柏崎刈羽原子力発電所第7号機 工事計画審査資料	
資料番号	KK7 補足-017 改3
提出年月日	2020年4月16日

工事計画に係る補足説明資料

(その他発電用原子炉の附属施設のうち緊急時対策所)

14. 5号機原子炉建屋内緊急時対策所（対策本部・高気密室）の構造について

図1-1 設置変更許可申請時と詳細設計段階の比較（1/2）

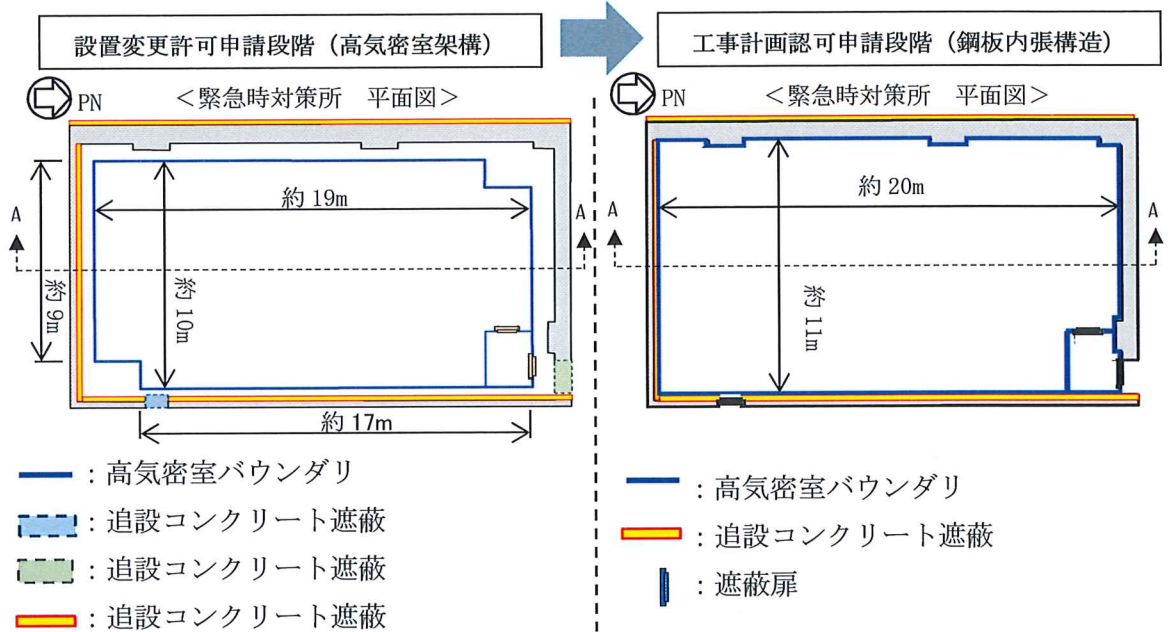
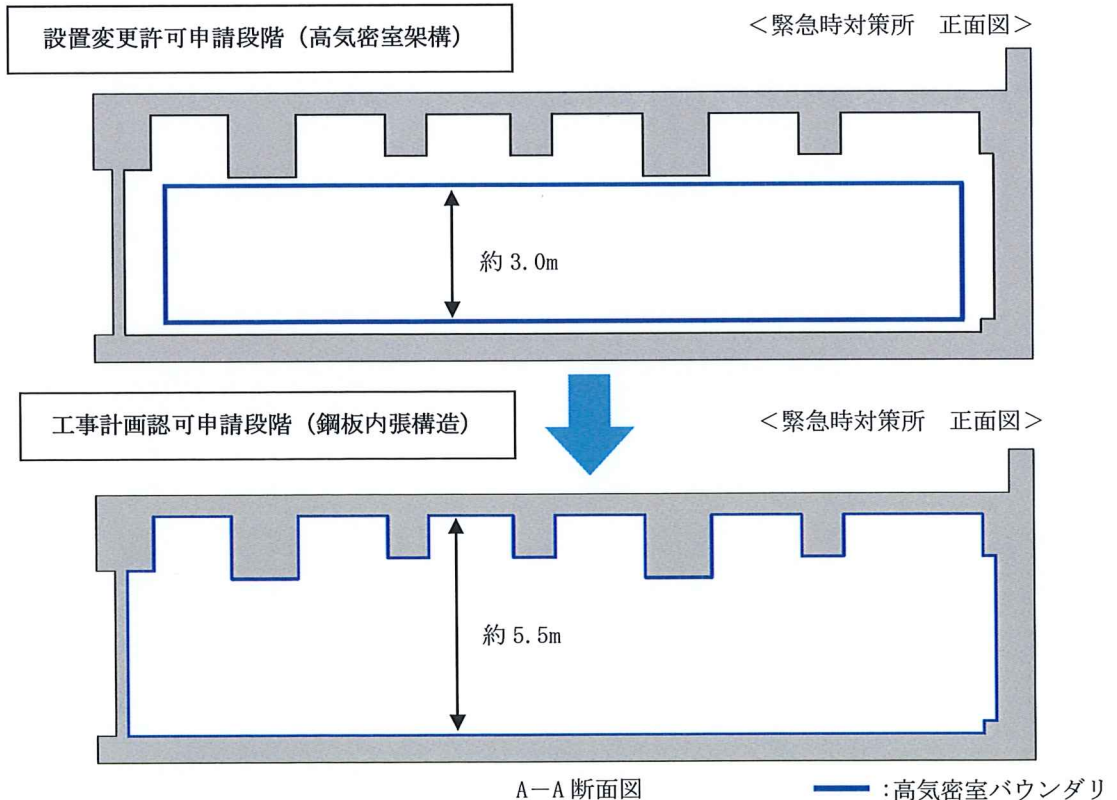
緊急時対策所（対策本部）の高気密室について、居住性向上のため高気密室架構から鋼板内張構造に変更し、緊急時対策所要員の居住スペースを拡充する。

設置変更許可申請時と詳細設計段階の比較を図1-1に示す。
